秋 資料１-２

資　　料　　編

秋芳総合支所と秋吉公民館と秋芳図書館を一体的に整備し、新しい拠点をつくる計画づくりがスタートしました。

タイプB-2　市民ロビーと図書館を中心にして、その廻りに必要な機能を配した広場型の空間

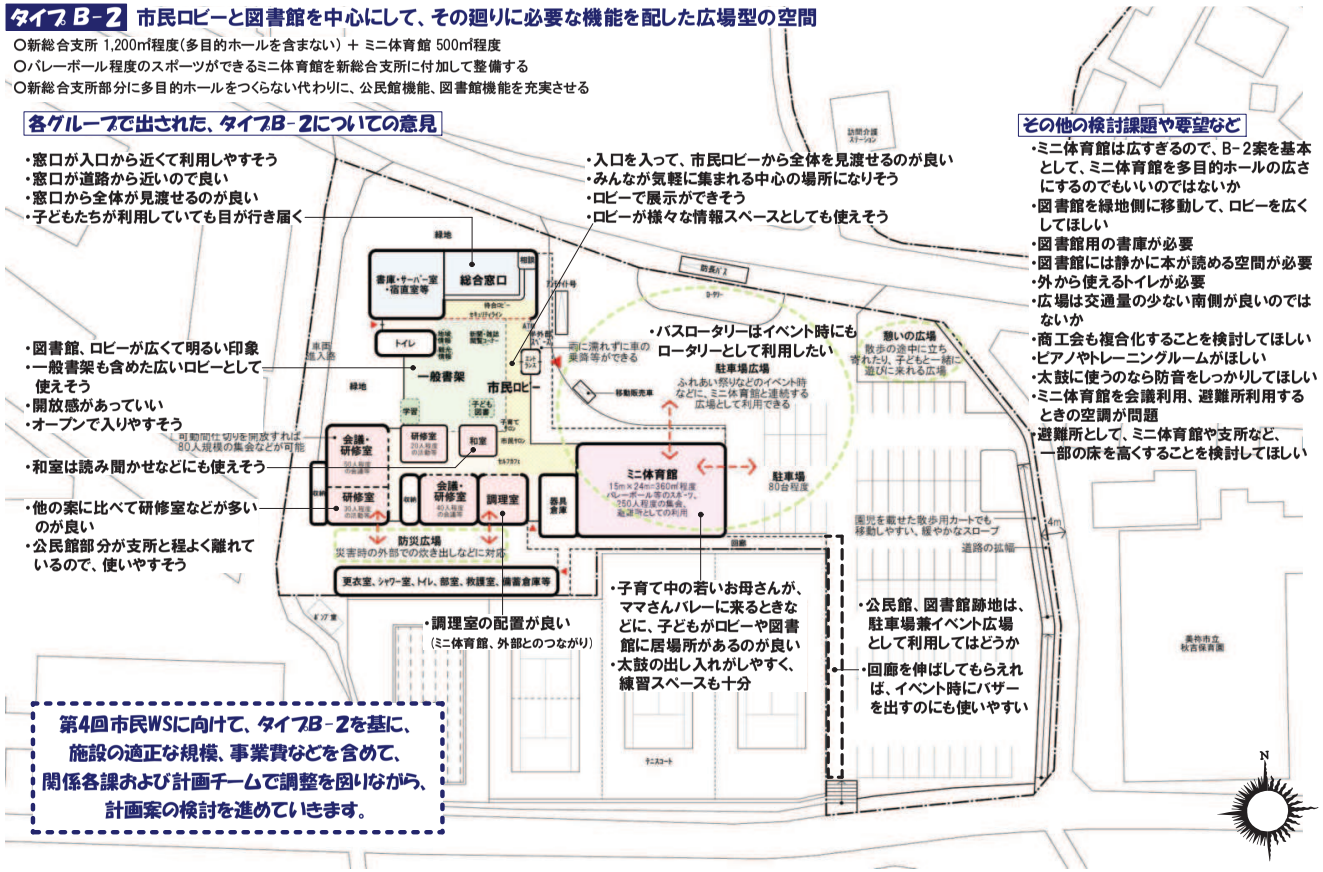
各グループで出された、タイプB-2についての意見

- 窓口が入口から近くて利用しやすそう
- 窓口が道路から近いので良い
- 窓口から全体が見渡せるのが良い
- 子どもたちが利用していても目が行き届く
- 入口を入って、市民ロビーから全体を見渡せるのが良い
- みんなが気軽に集まれる中心の場所になりそう
- ロビーで展示ができそう
- ロビーが様々な情報スペースとしても使えそう
- 図書館、ロビーが広くて明るい印象
- 一般書架も含めた広いロビーとして使えそう
- 開放感があっていい
- オープンで入りやすそう
- 和室は読み聞かせなどにも使えそう
- 他の案に比べて研修室などが多いのが良い
- 公民館部分が支所と程よく離れているので、使いやすそう
- バスロータリーはイベント時にもロータリーとして利用したい
- 調理室の配置が良い（ミニ体育館、外部とのつながり）
- 子育て中の若いお母さんが、ママさんバレーに来るときなどに、子どもがロビーや図書館に居場所があるのが良い
- 太鼓の出し入れがしやすく、練習スペースも十分
- 公民館、図書館跡地は、駐車場兼イベント広場として利用してはどうか
- 回廊を伸ばしてもらえれば、イベント時にバザーを出すのにも使いやすい

- ミニ体育館は広すぎるので、B-2案を基本として、ミニ体育館を多目的ホールの広さにするのでもいいのではないか
- 図書館を緑地側に移動して、ロビーを広くしてほしい
- 図書館用の書庫が必要
- 図書館には静かに本が読める空間が必要
- 外から使えるトイレが必要
- 広場は交通量の少ない南側が良いのではないか
- 商工会も複合化することを検討してほしい
- ピアノやトレーニングルームがほしい
- 太鼓に使うのなら防音をしっかりしてほしい
- ミニ体育館を会議利用、避難所利用するときの空調が問題
- 避難所として、ミニ体育館や支所など、一部の床を高くすることを検討してほしい

第4回市民WSに向けて、タイプB-2を基に、施設の適正な規模、事業費などを含めて、関係各課および計画チームで調整を図りながら、計画案の検討を進めていきます。

１）タイプＡ展開案について

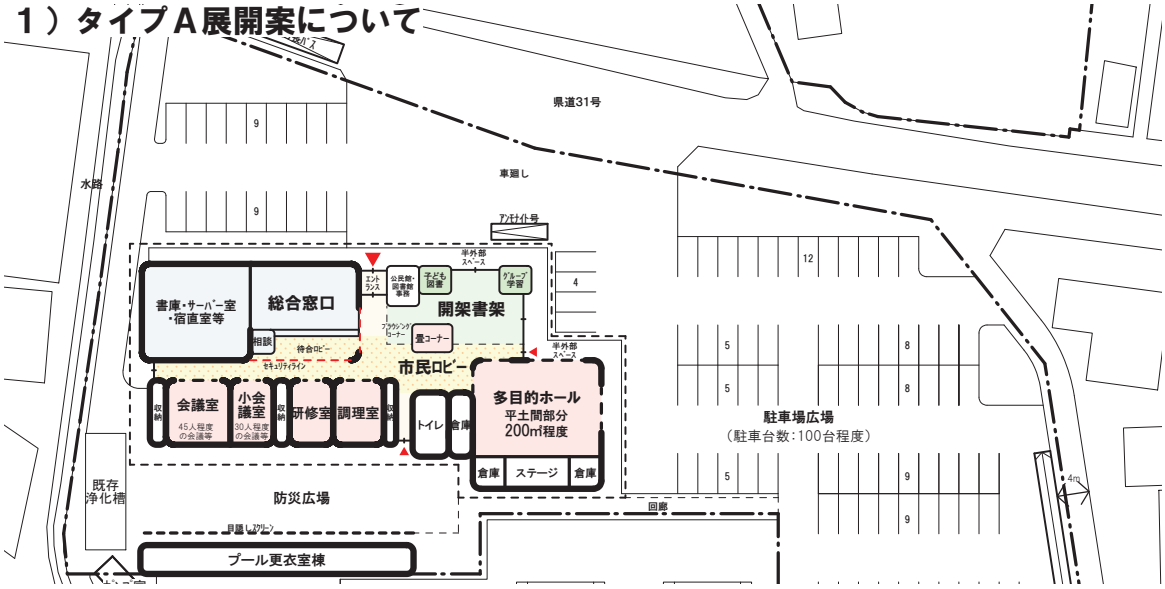
評価された点

〇市民ロビーを介して、それぞれの機能がつながる空間構成は、コンパクトでまとまりがあって良い
〇図書館が、タイプＢに比べて管理がしやすそう
〇図書館から、バスや送迎車が確認できるのが良い
〇エントランスが、北側駐車場から近くて良い

〇図書館と多目的ホールは、防音上離した方がよい
〇公民館と支所は、離した方がお互い利用しやすい
〇公民館は、全ての部屋を壁で仕切るのではなく、柔軟な使い方ができるような工夫をしてほしい

２）タイプＢ展開案について

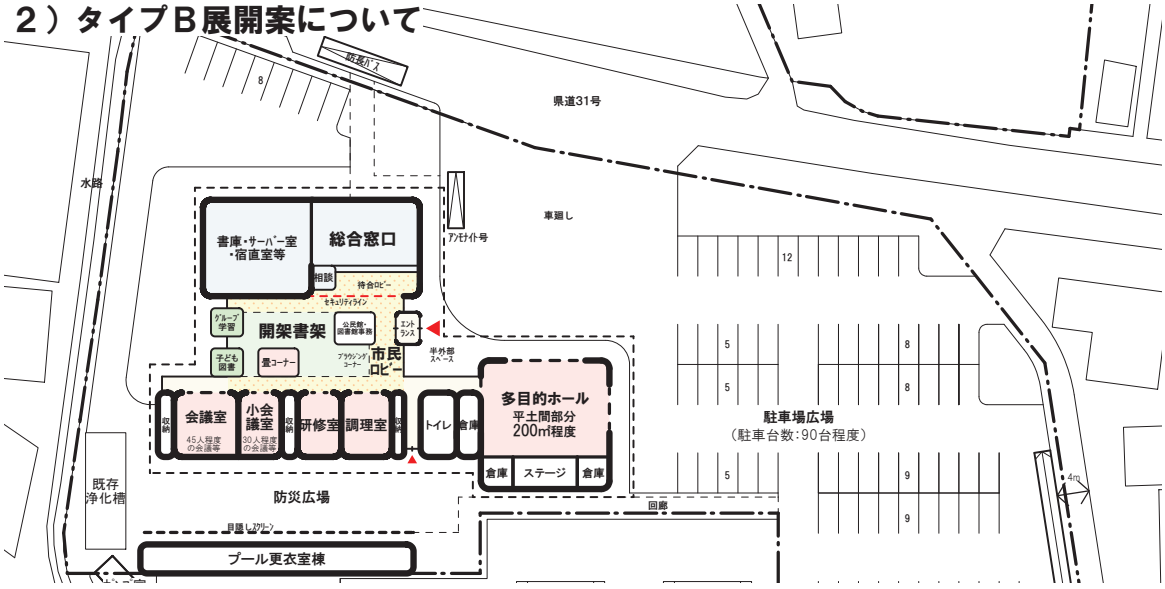
評価された点

〇市民ロビーが、図書館と一体的に利用できる空間構成は、明るく広がりが感じられて良い
〇市民ロビーから、バスや送迎車が確認できて良い
〇総合窓口と公民館に適度な距離があるのが、お互い利用しやすそうで良い
〇他の機能への音の影響を考えると、多目的ホールが別棟的に配置されているのが、防音上良さそう

〇市民ロビーが狭く感じる。通路のようになりそう
〇オープンな図書館は、時間外の管理が難しそう
〇図書館が、落ち着いて利用ができなさそう
〇公民館は、全ての部屋を壁で仕切るのではなく、柔軟な使い方ができるような工夫をしてほしい
〇エントランスが駐車場から遠い

1）タイプA展開案について

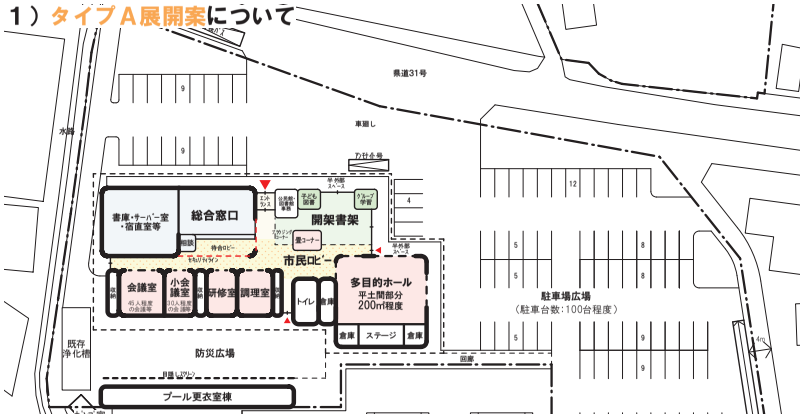
評価された点

○市民ロビーを介して、それぞれの機能がつながる空間構成は、コンパクトでまとまりがあって良い
○図書館が、タイプBに比べて管理がしやすそう
○図書館から、バスや送迎車が確認できるのが良い
○エントランスが、北側駐車場から近くて良い

○図書館と多目的ホールは、防音上離した方がよい
○公民館と支所は、離した方がお互い利用しやすい
○公民館は、全ての部屋を壁で仕切るのではなく、柔軟な使い方ができるような工夫をしてほしい

④図書館機能
・図書館を利用しながら、バスや家族の迎えなどを待てるように工夫する
・静かに落ち着いて利用ができるように配置を配慮する
・閉館時に適切に本を管理するため、他の機能と区切りやすい配置とする

⑤公民館機能
・壁の配置と間仕切りの工夫により、柔軟な使い方ができる部屋の構成を工夫する
・総合支所と適度に距離を保ち、お互いに使いにくくならないように配慮する
・公民館事務と図書館事務が連携しやすく、それぞれの業務が行いやすいような配置とする

2）タイプB展開案について

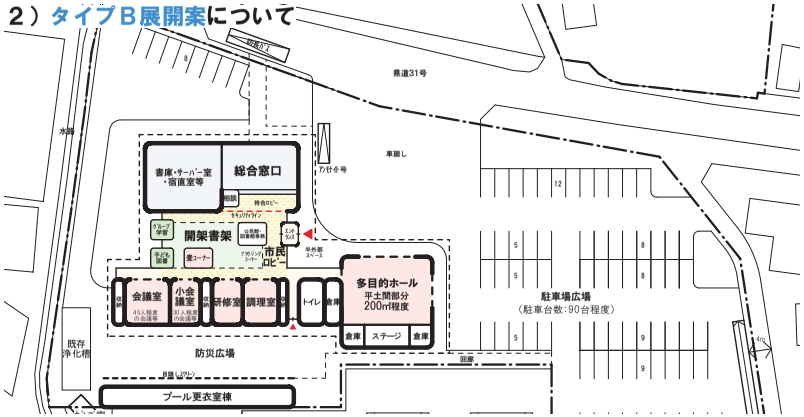
評価された点

○市民ロビーが、図書館と一体的に利用できる空間構成は、明るく広がりが感じられて良い
○市民ロビーから、バスや送迎車が確認できて良い
○総合窓口と公民館に適度な距離があるのが、お互い利用しやすそうで良い
○他の機能への音の影響を考えると、多目的ホールが別棟的に配置されているのが、防音上良さそう

○市民ロビーが狭く感じる。通路のようになりそう
○オープンな図書館は、時間外の管理が難しそう
○図書館が、落ち着いて利用ができなさそう
○公民館は、全ての部屋を壁で仕切るのではなく、柔軟な使い方ができるような工夫をしてほしい
○エントランスが駐車場から遠い

②市民ロビー
・明るく広がりが感じられる、大らかな空間とする
・市民の誰もが気軽に集まることができる、みんなの居場所とする
・公民館、図書館、総合支所の３つの機能を緩やかにつなぎ、活動が展開する場とする
